Паспорт доступности
МБОУ СОШ № 194 г. Новосибирска,
расположенной по адресу:
г. Новосибирск, ул. Лазурная 10/1

ПАСПОРТ

доступности для инвалидов объекта и предоставляемых на нем услуг в сфере
образования (далее - услуги)

**АКТ ОБСЛЕДОВАНИЯ
объекта социальной инфраструктуры
К ПАСПОРТУ ДОСТУПНОСТИ ОСИ**

ФОТО №11

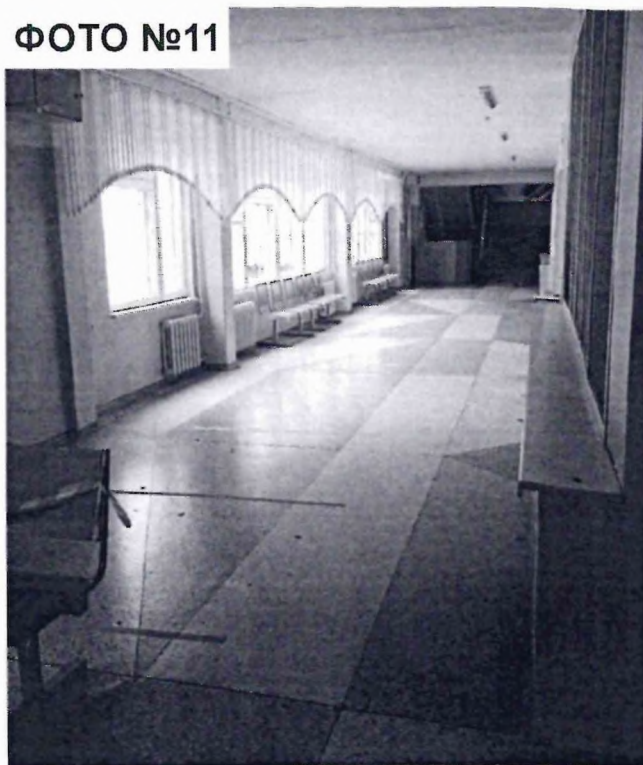
3.1	Коридор	есть		№ 10-13, 19, 21-23, 29, 33, 37, 38, 57-62, 64-66	Отсутствует -тактильная разметка (предупреждающие полосы перед дверными проемами, лестницами, перед поворотом и т.д.); - мнемосхема - тактильные пиктограммы направления движения; Высота порогов на пути движения не соответствует нормам.	К, О, С	Установить -тактильную разметку за 0,6 м до препятствия - мнемосхему - тактильные пиктограммы направления движения. Привести высоту порогов в соответствие с нормами (не более 1,4 см)	ТР

ФОТО №17

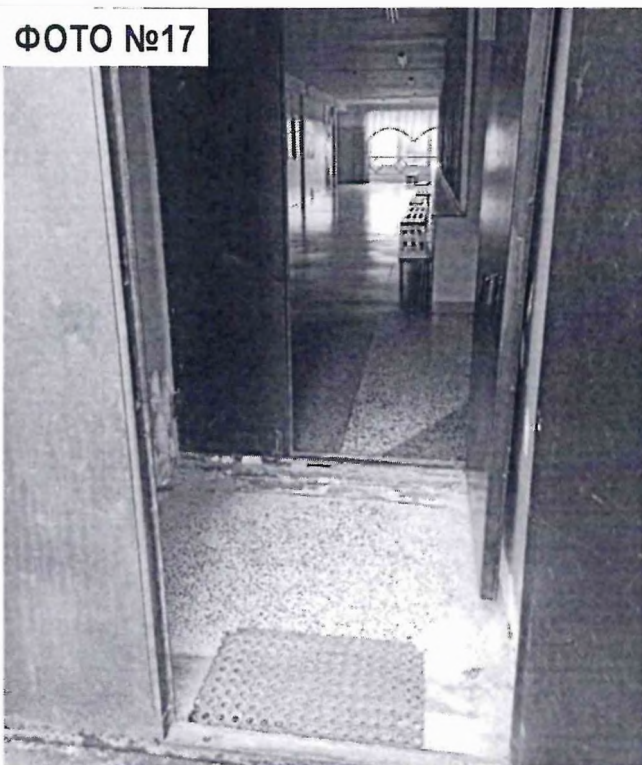
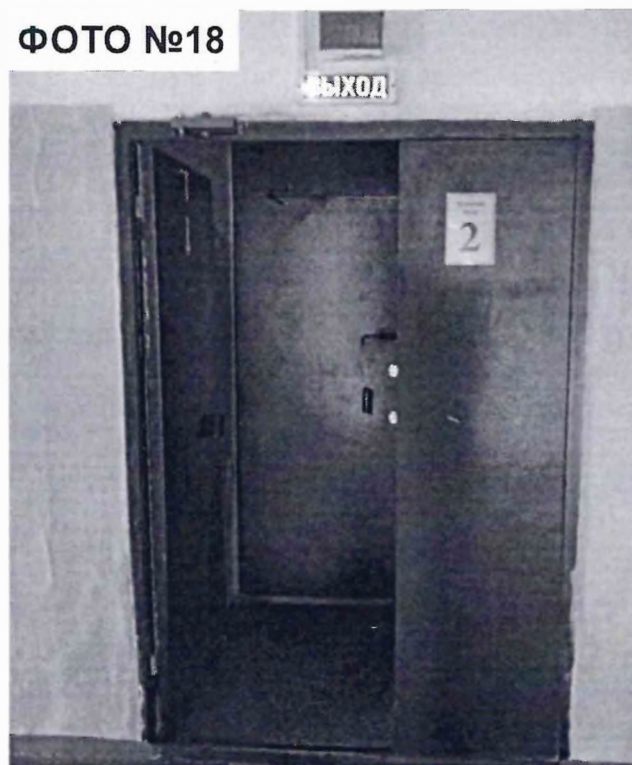
- пиктограммы - информацию о телефоне сотрудника, ответственного за обеспечение помощи (на контрастном фоне)	
2.4	Дверь (входная)	есть		№ 17, 18	Отсутствует: Контрастная маркировка дверных проемов. Высота порога не соответствует нормам	С	Установить Контрастную маркировку дверных проемов. Привести в соответствие высоту порога.	ТР
2.5	Тамбур	есть		№ 17	-		-	НН
2.6	Дверь (2)	есть		№ 17, 18	Отсутствует контрастная маркировка дверных проемов. Высота порога не соответствует нормам	С	Установить контрастную маркировку дверных проемов. Привести в соответствие высоту порога.	ТР
	ОБЩИЕ требования к зоне							ТР

ФОТО №20

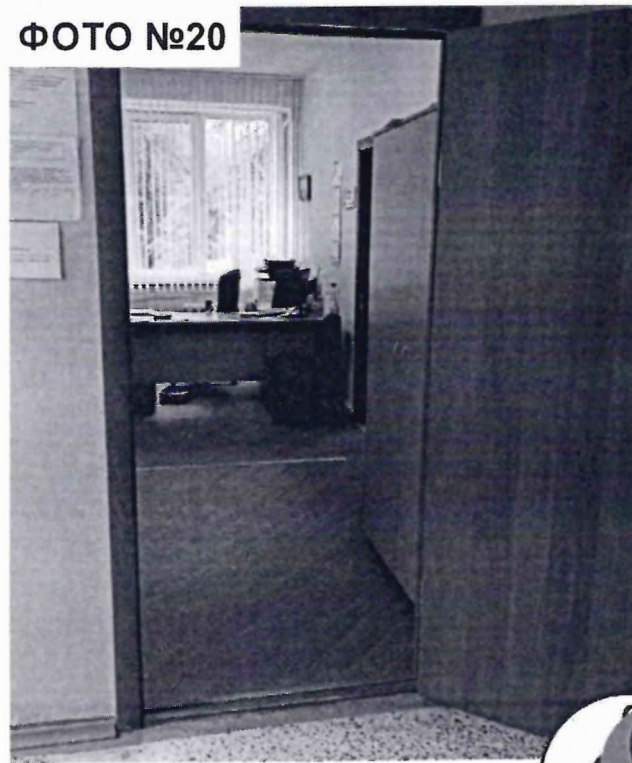
4.1.1	Кабинетная форма обслуживания (Учебные классы)	есть		№ 20, 30, 34-36	Ширина прохода между столами не соответствует нормам. Не всегда высота порогов соответствует нормам. Высота столов не соответствует нормам (80-85 см) Отсутствует: -тактильные таблички; - индукционные петли; -специальные учебники, учебные пособия и дидактических материалов, специальных технических средств обучения коллективного и индивидуальног о пользования.	К, С, Г	Ширину прохода между столами (доступными для МГН) сделать не менее 1,1 м. Установить: - столы с регулировкой высоты; -тактильные таблички; -индукционные петли; - столы с регулировкой высоты; -приобрести специальные учебники, учебные пособия и дидактические материалы, специальные технические средства обучения коллективного и индивидуального пользования или заключить договор со специальной библиотекой на предоставление таких материалов в случае необходимости.	ТР, ИР с ТСР

ФОТО №39

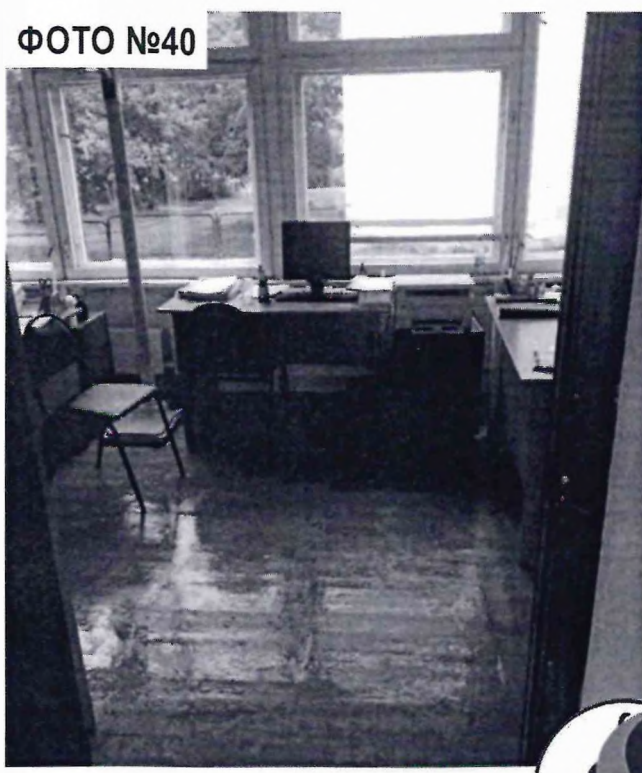
4.1.2	Кабинетная форма обслуживания (Медицинский кабинет)	есть		№ 39-41	Отсутствует тактильная табличка. Ширина дверного проема, высота порога и высота рабочей поверхности не соответствуют нормам.	К, О, С	Привести в соответствие: - Ширина дверного проема не менее 90 см - Высота порога не более 1,4 см - Высота рабочей поверхности 80-85 см Установить индукционную петлю, тактильную табличку.	ТР, ИР с ТСР
